# Programme de rééquilibrage du lit de la Loire entre les Ponts-de-Cé et Nantes **Mémoire en réponse au procès-verbal de synthèse de l'enquête publique**

Les commissaires enquêteurs ont remis le 17 mai 2021 leur rapport de synthèse à VNF. Le présent rapport apporte les réponses de VNF, maître d'ouvrage de l'opération faisant l'objet de la demande d'autorisation environnementale, aux questions, avis, observations émis via ces contributions.

### Zoom technique Sur la modélisation des crues

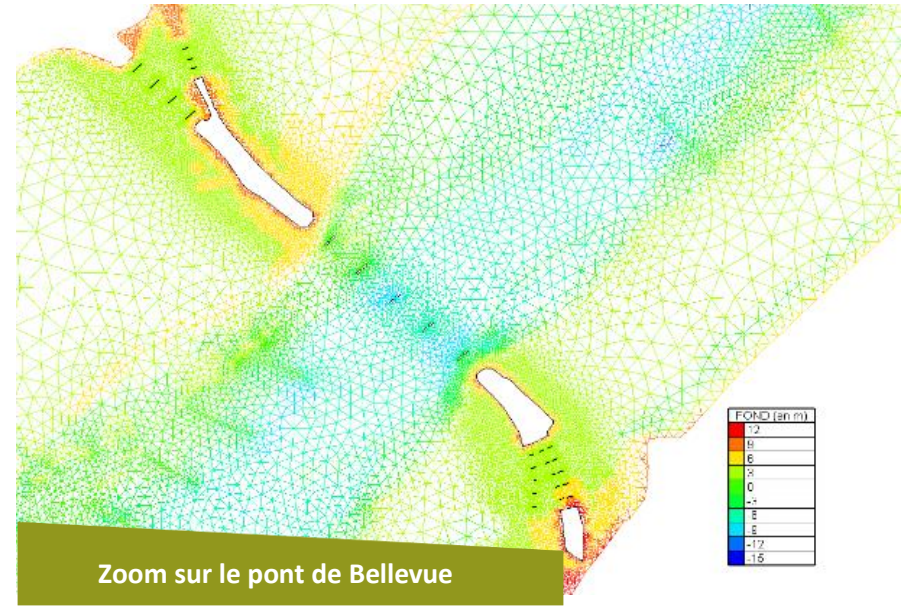
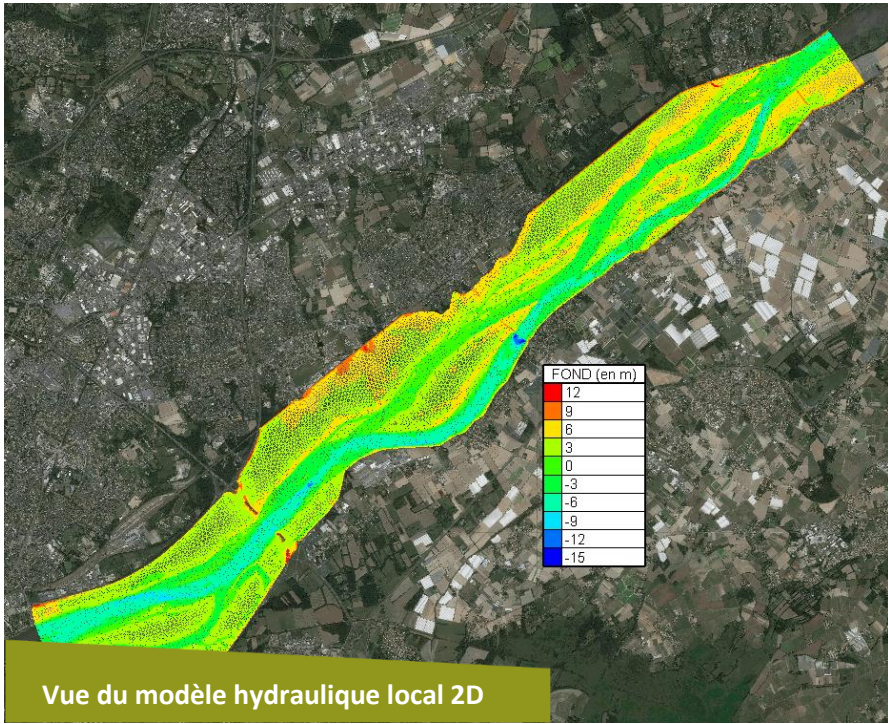
*« Les conséquences d'un tel projet sur un élément naturel comme la Loire sont à notre avis difficilement prévisibles tant les paramètres en jeu sont nombreux et complexes. [...] » **Un participant***

Deux modèles numériques ont été mis en œuvre pour évaluer l'impact du projet sur les niveaux de crues. **Le livret 9 de l'étude d'impact** décrit la méthodologie d'élaboration de ces modèles.

- un modèle global pour l'ensemble du programme de travaux, couvrant la zone des Ponts-de-Cé à Nantes. Ce modèle a calculé les niveaux d'inondation sans et avec projet pour différentes occurrences de crue : décennale jusqu'à centennale. Une événement extrême considérant une crue centennale (débit de 6300 m<sup>3</sup>/s, type 1982) cumulé avec un fort coefficient de marée et la prise en compte des effets du changement climatique (rehaussement du niveau marin d'1m) a également été simulé. **Ce modèle montre que plus le débit de la Loire est important, moins les aménagements ont d'effet sur le niveau d'eau.** Des conditions aggravantes ajoutées pour simuler un événement extrême (marée, niveau marin) atténuent d'autant plus l'effet des aménagements.

- Un modèle local mis en œuvre dans le secteur de Bellevue, compte tenu de la sensibilité du territoire aux inondations et de la création d'un ouvrage. Ce modèle est plus précis. Le maillage a été affiné et des relevés de terrain précis ont été réalisés pour actualiser la topographie locale, notamment au niveau des ouvrages routiers du pont de Bellevue. La topographie actuelle a donc bien été prise en compte. Les figures présentées ci-après permettent d'apprécier la finesse du maillage du modèle réalisé sur le secteur. Ce modèle a permis de simuler une crue centennale du même type qu'en 1982 et de comparer la situation sans et avec projet.

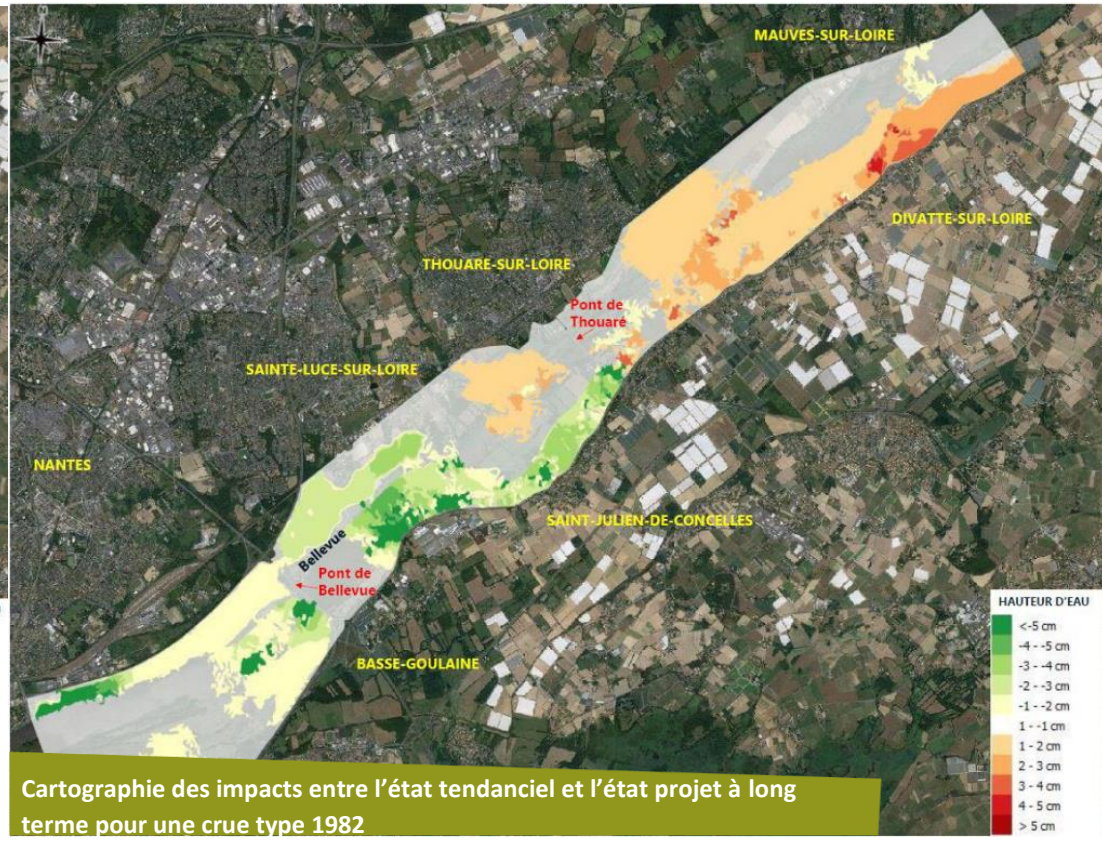
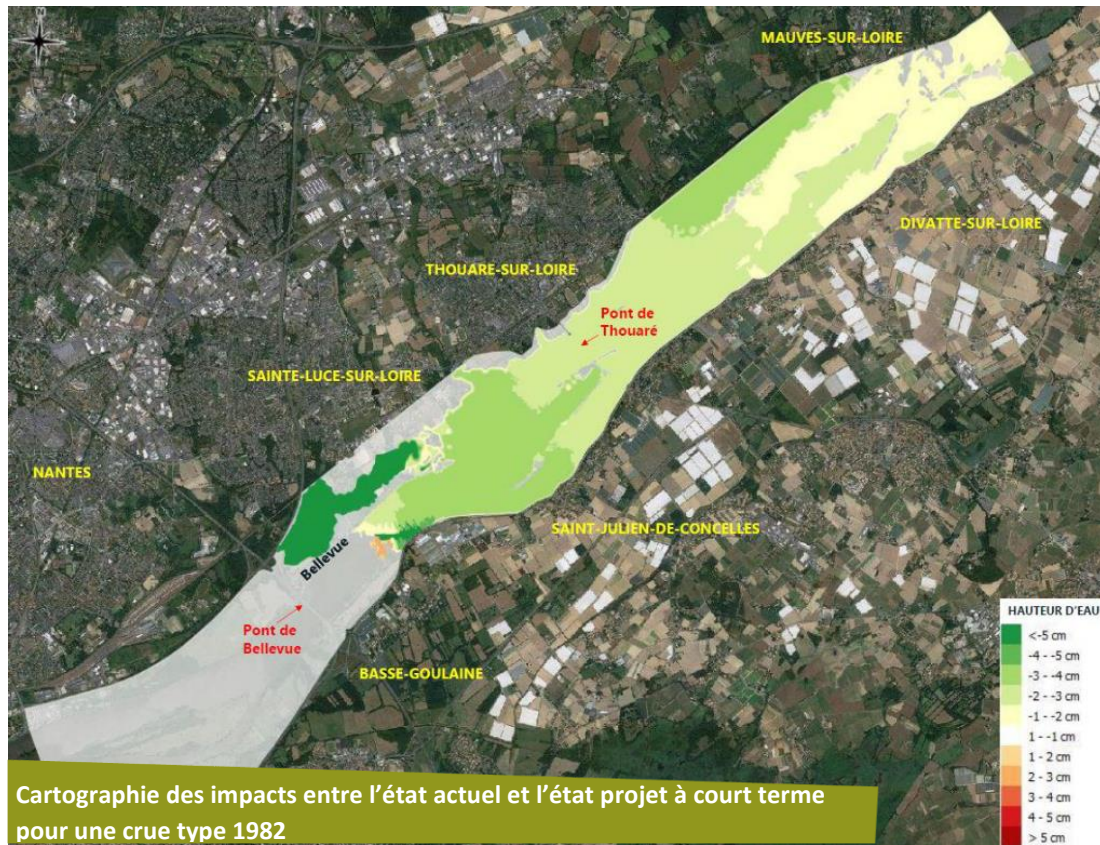
*« La dernière crue importante date de 1982, la prairie a inondé avant de continuer sa progression dans le village ( à l'arrière). Il faut cependant noter que, depuis le paysage a été modifié. Les derniers aménagements du pont de Bellevue et de ses infrastructures, et le rehaussement de l'entrée de la rue des roches créera un effet barrage. [...] » **Un participant***

*« Le risque d'inondation à l'heure où l'on parle de réchauffement climatique, de l'augmentation du niveau de la mer, m'inquiète par rapport à ce projet. » **Une participante***

Deux modèles numériques ont été mis en œuvre (cf. paragraphe « Des questionnements sur les modalités d'étude ») : un modèle global et un modèle local.

Les résultats de ce modèle local montrent qu'il n'y a pas de différence notable dans les niveaux d'inondation (variations inférieures à 5cm, en plus ou en moins) ni sur l'étendue des zones inondables. L'arasement des seuils en enrochements dans le bras de Thouaré permettrait même de baisser légèrement le niveau d'inondation à l'arrière du village. S'agissant de différences très minimes, nos études concluent à **une neutralité du projet sur les inondations**. Ce résultat s'explique principalement par le fait que les travaux envisagés ne concerneront au final qu'une petite partie du lit mineur. Ces aménagements ont un effet avec des débits faibles (de l'étiage au module, soit entre 100 m<sup>3</sup>/s et 800 m<sup>3</sup>/s). De même, la remontée attendue du fond du lit ne concerne que la partie du lit mineur où il s'est le plus creusé. Or, pour une crue centennale, le débit de la Loire est d'environ 6400 m<sup>3</sup>/s. Les volumes et les zones d'expansion de l'eau sont tels que les aménagements prévus n'ont plus d'impact. L'arasement des seuils en enrochements du bras de Thouaré permet de les neutraliser complètement car ils agissent directement sur le niveau de l'eau dans le bras, à l'endroit où s'amorce l'inondation à l'arrière du village, par le ruisseau du Guette-Loup. Par ailleurs, rappelons que l'augmentation des niveaux à l'étiage permettra de mieux alimenter le bras de Thouaré et de limiter sa tendance à la végétalisation. Cela contribuera donc à maintenir ses capacités d'écoulement en crue et aura donc un effet bénéfique sur le niveau d'inondation.

*Profil de la protection de berges prévue en rive droite (nord)*

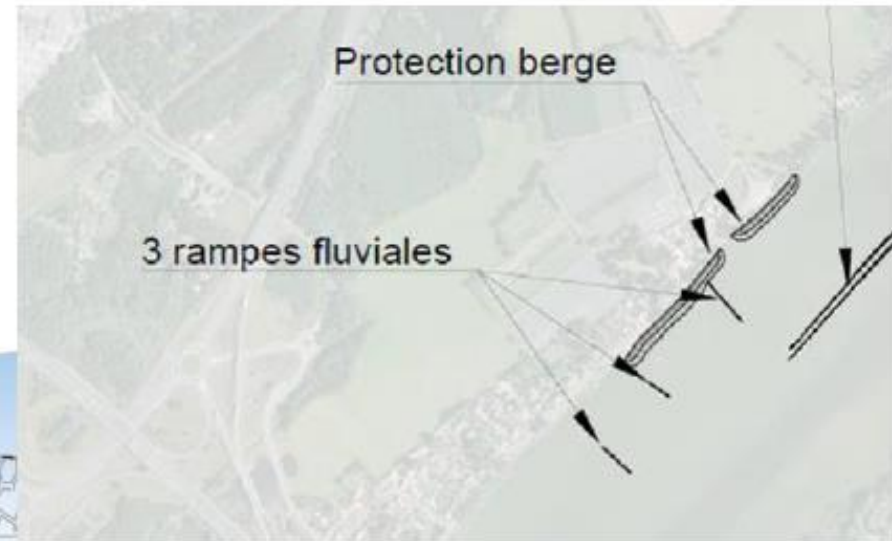
Sur le secteur de Bellevue, plusieurs participants ont interrogé VNF sur le risque d'érosion de berges au droit de la promenade, en rive gauche. La question du caractère suffisant des protections proposées est également posée.

*-Aucunes données précises ne nous permettent de voir les emplacements des enrochements, nous refusons de voir la suppression des différents cales et escalier d'accès à la Loire existants.*

*-Nous souhaitons la conservation des bords de Loire en l'état et refusons d'avoir des rives complètement artificialisées par ce projet. » **Association La Bellevusienne***

La modélisation physique mise en œuvre sur le secteur de Bellevue a bien mis en évidence une accélération des vitesses le long de la rive nord, en lien avec l'aménagement. Ces éléments ont conduit VNF à **intégrer dans le projet une zone de protection de berge le long de la promenade de Bellevue.**

Le principe de la protection de berge prévue, ainsi que sa localisation, sont repris sur l'illustration ci-après. La taille des enrochements a été définie pour résister aux courants identifiés. La pente de cette protection a, par ailleurs, été adoucie afin de constituer des conditions plus favorables pour accueillir l'Angélique des estuaires, ainsi que le Scirpe triquètre, espèces protégées naturellement présentes sur le site. Au final, la nouvelle disposition des berges devrait être plus favorables à ces espèces, notamment à l'Angélique des Estuaires. Les arbres de haut jet présents le long de la promenade seront conservés. Ceux qui se situent en pied de berges seront effectivement supprimés. Ces travaux seront réalisés en dehors des périodes de nidification des oiseaux. Un photo-montage présente l'effet visuel de cette protection de berge après travaux.
